Parecer da Comissão de Avaliação

Operação do Loteamento Urbano - Casal do Castelo

Processo de Avaliação de Impacte Ambiental nº 1571/2022

Agosto 2023

Figura 1 – Implantação da área do projeto sobre Carta Militar nº 417, à Escala 1/25 000 (Fonte: Arcgis)

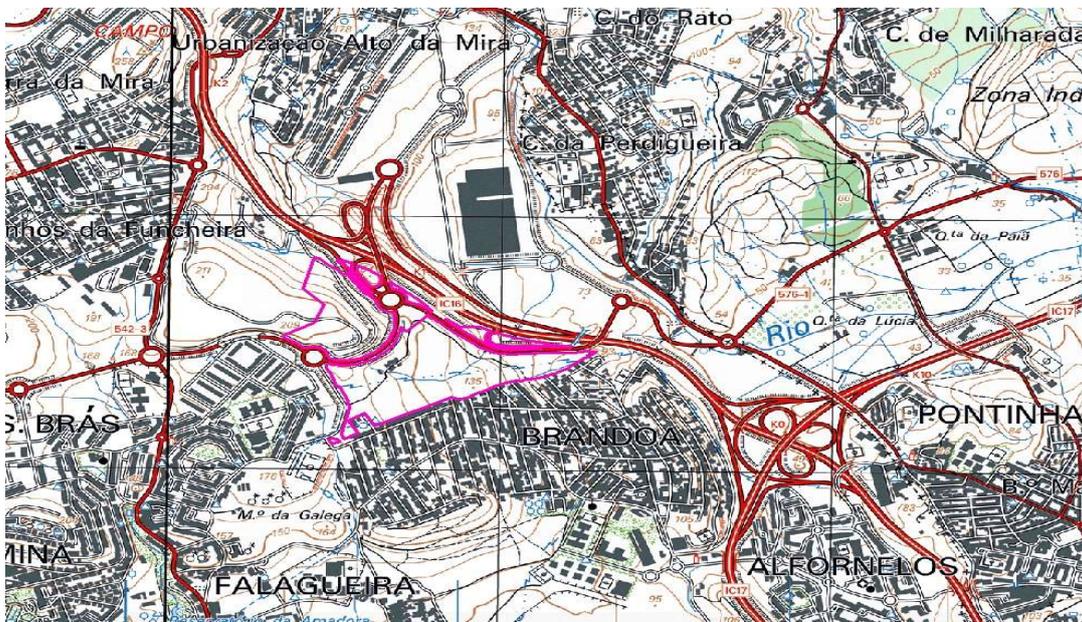
Foi apresentada no Aditamento a peça desenhada “Planta de Síntese” (janeiro 2023) reformulada com a representação da faixa de servidão administrativa de domínio hídrico de 10 m associada à linha de água cartografada na Carta Militar existente na área de implantação do projeto, a partir do local onde foi considerada que esta adquire expressão e/ou representatividade (Figura 1).
